ECE/TRANS/WP.29/2009/91  
27 July 2009

Предложение по дополнению 4 к поправкам серии 04 к Правилам № 48  
(Установка устройств освещения и световой сигнализации)

Представлено Рабочей группой по вопросам освещения и световой сигнализации\*

Пример для определения освещющей поверхности с зоной, не являющейся частью функции:

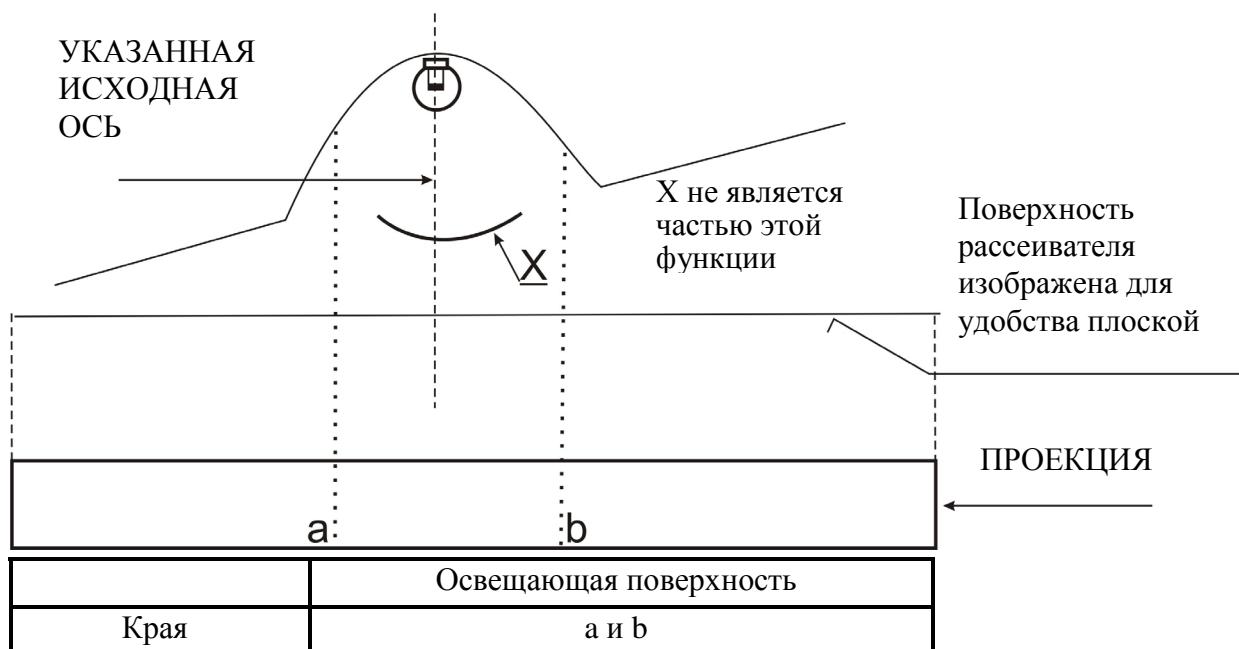
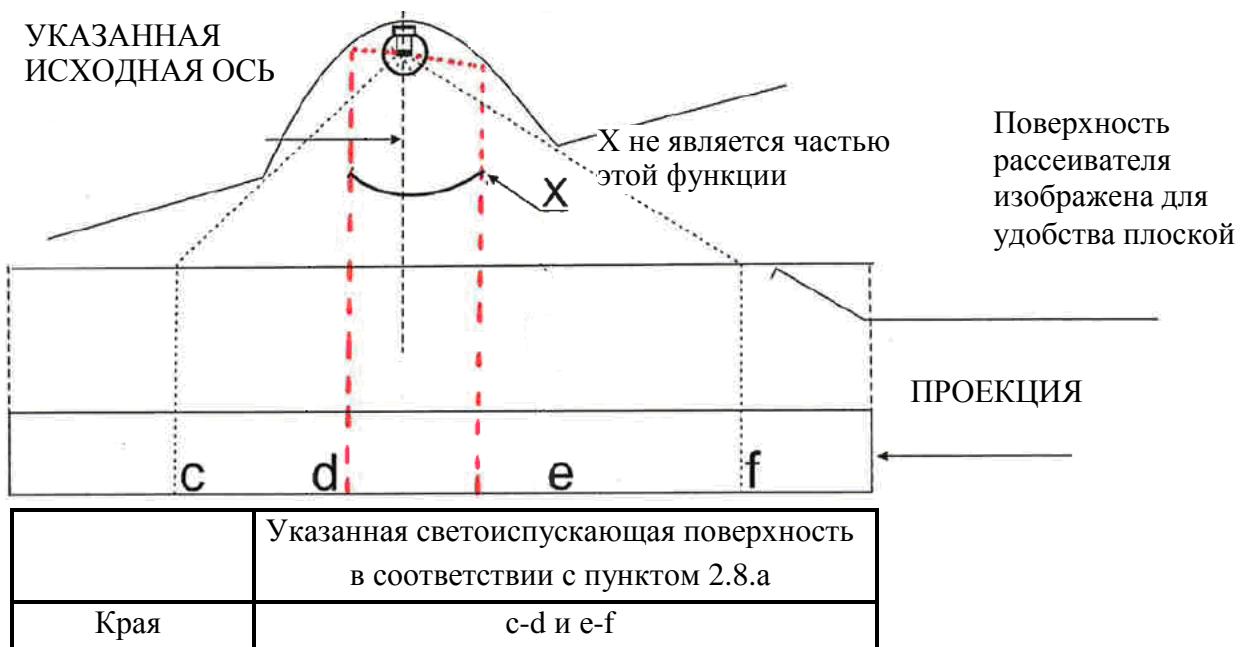
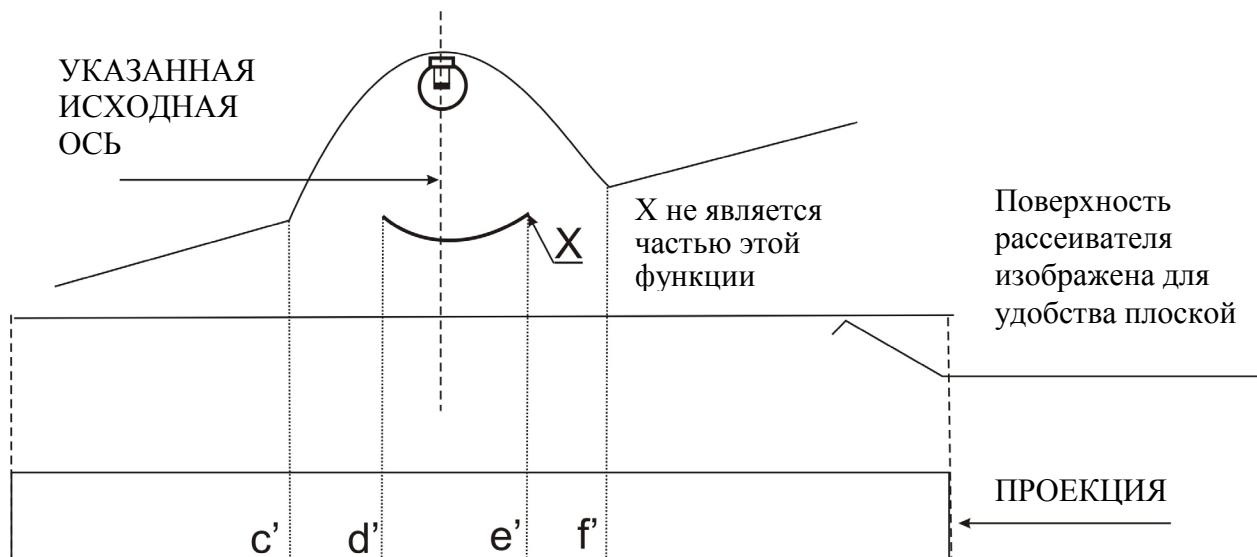
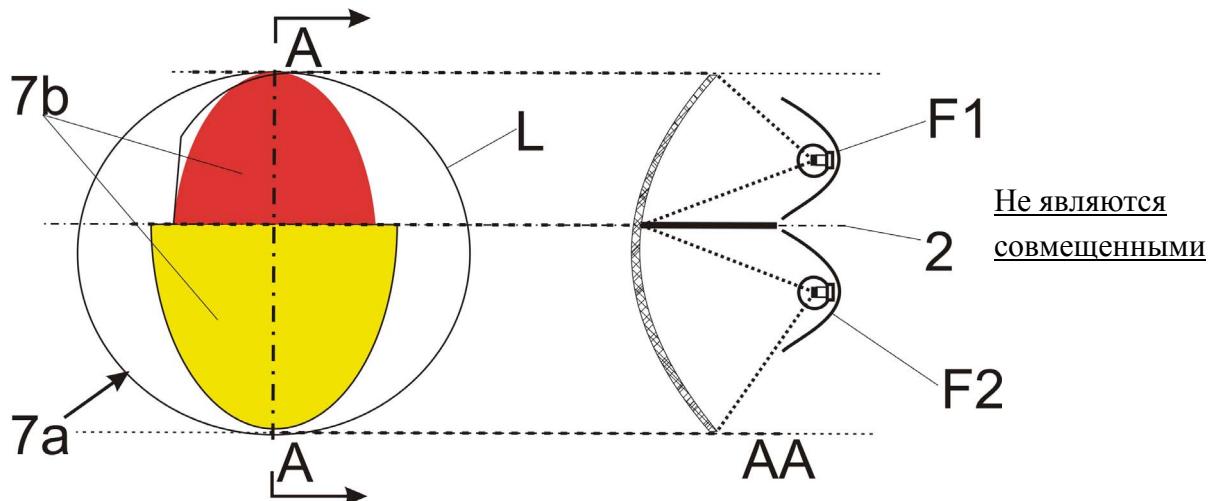
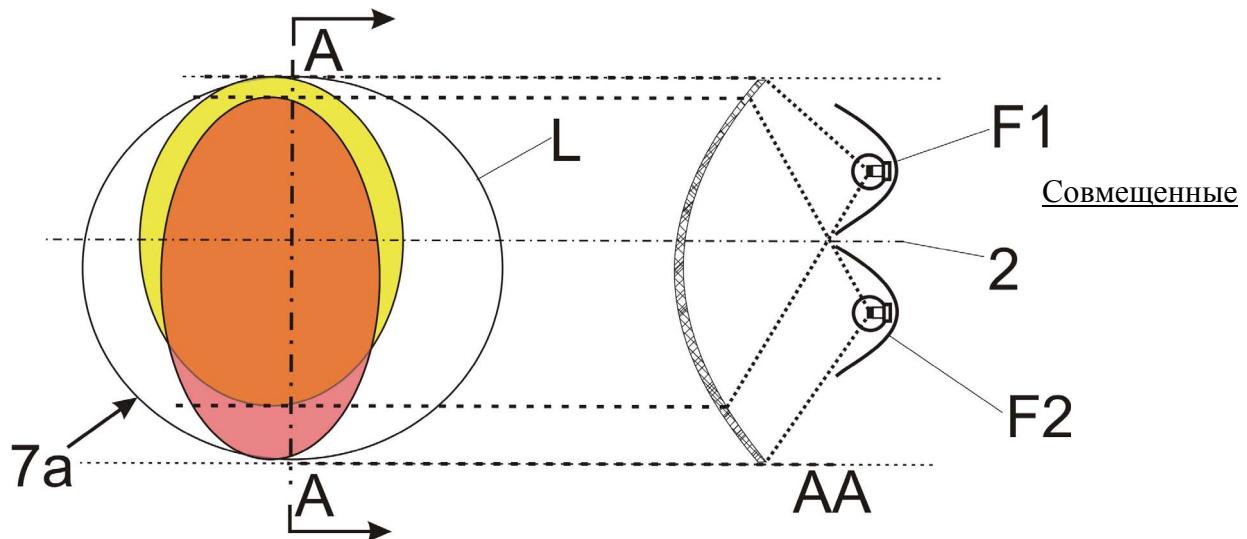
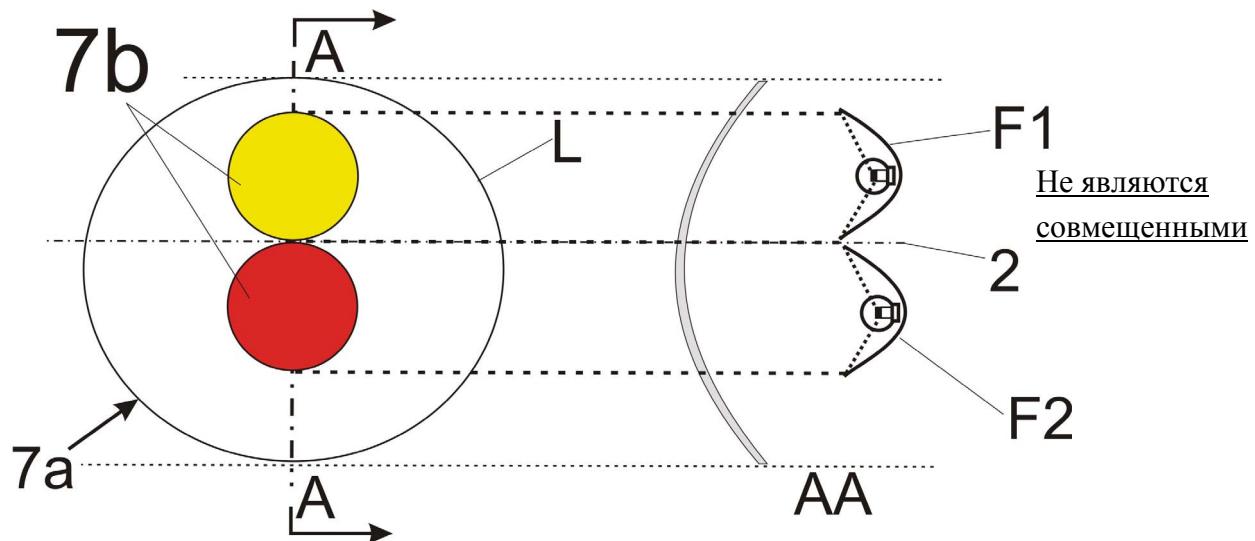
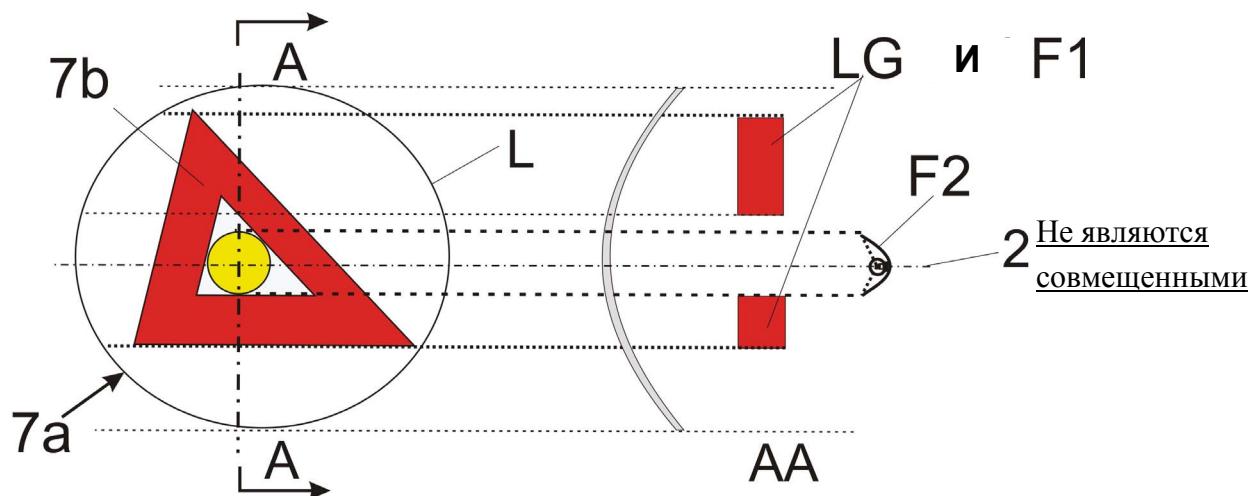
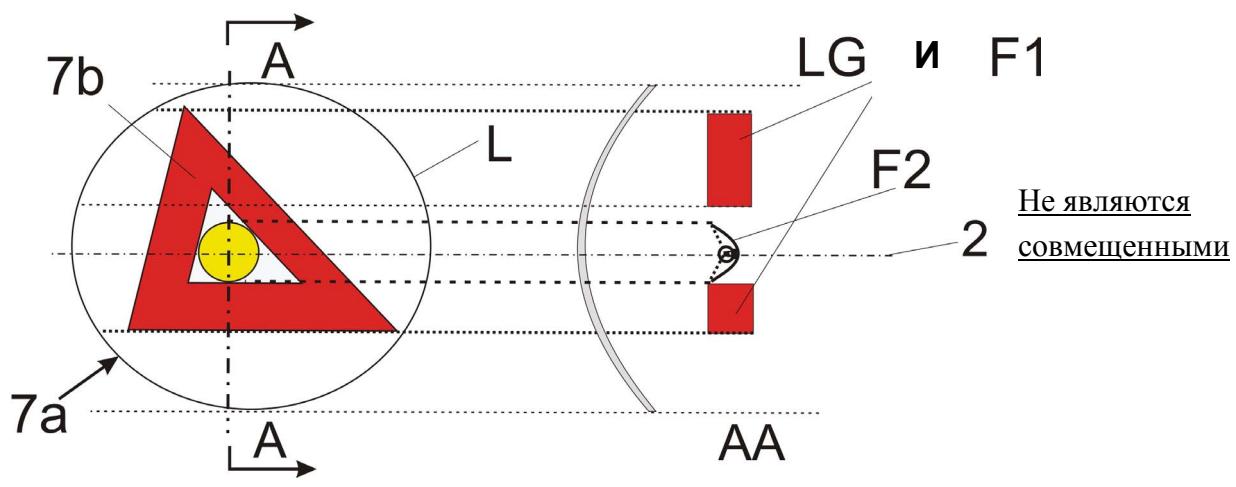
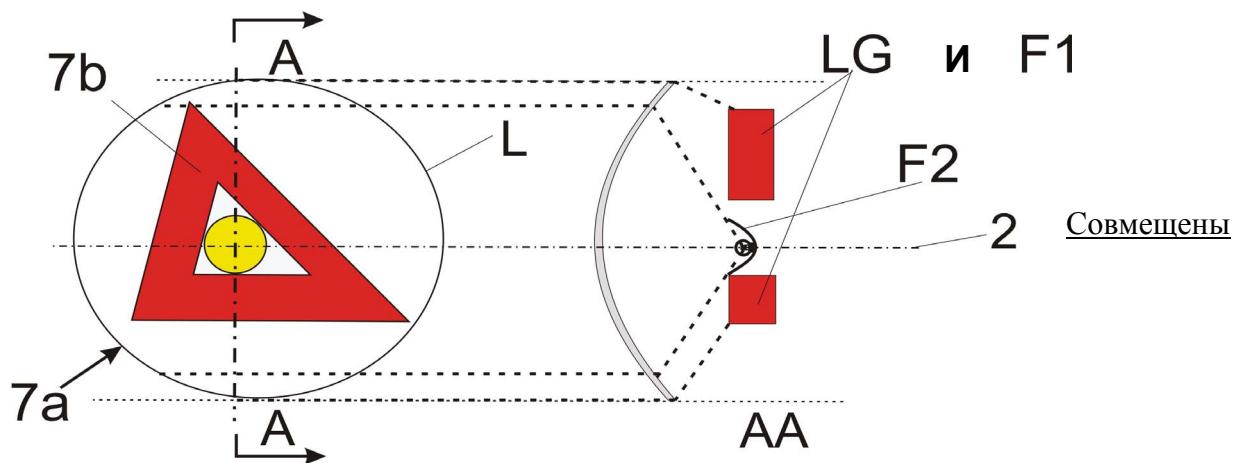
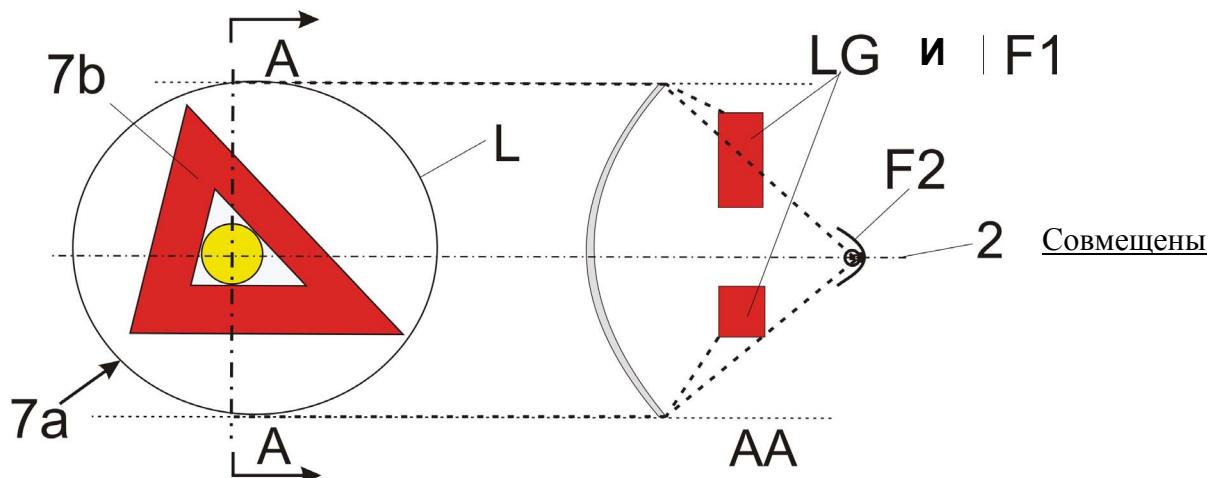
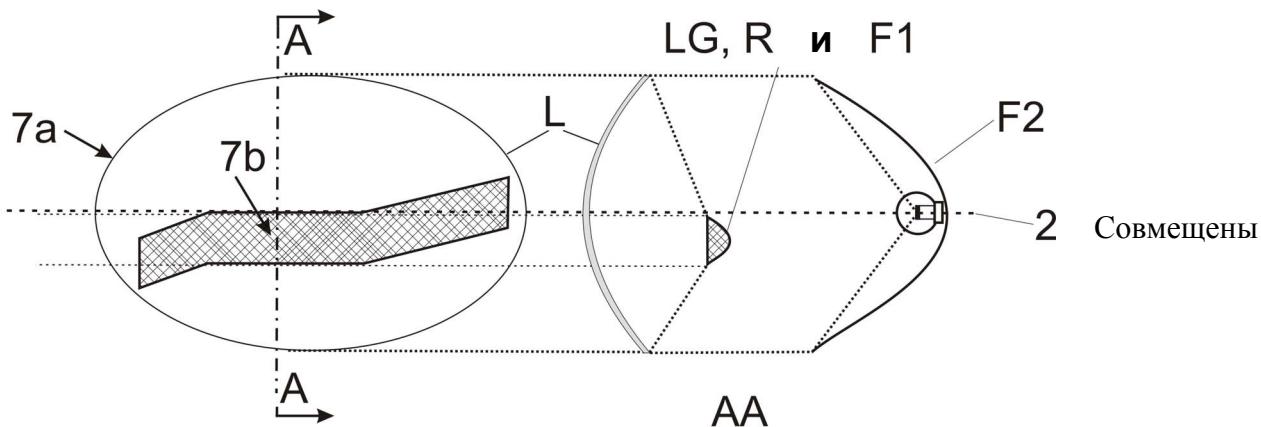
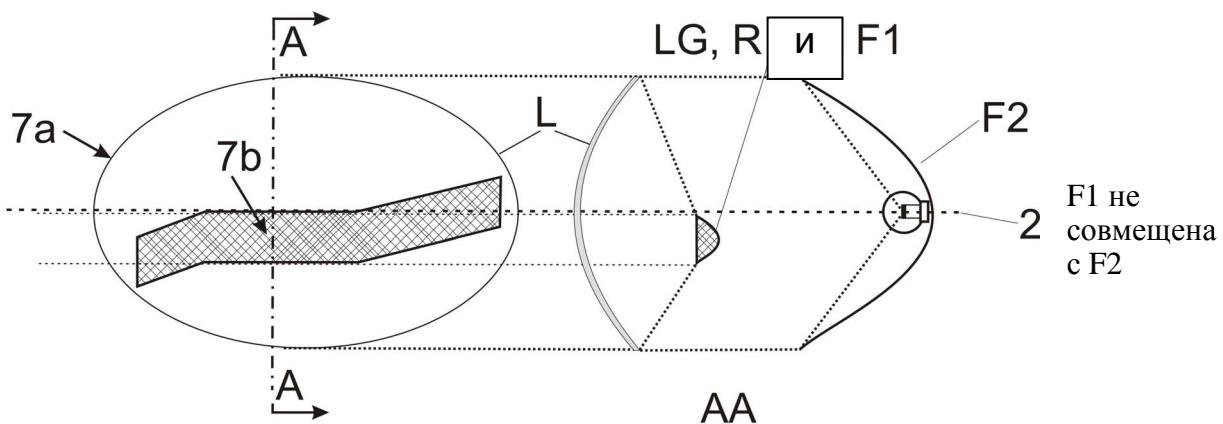
Приложение 3, изменить следующим образом:
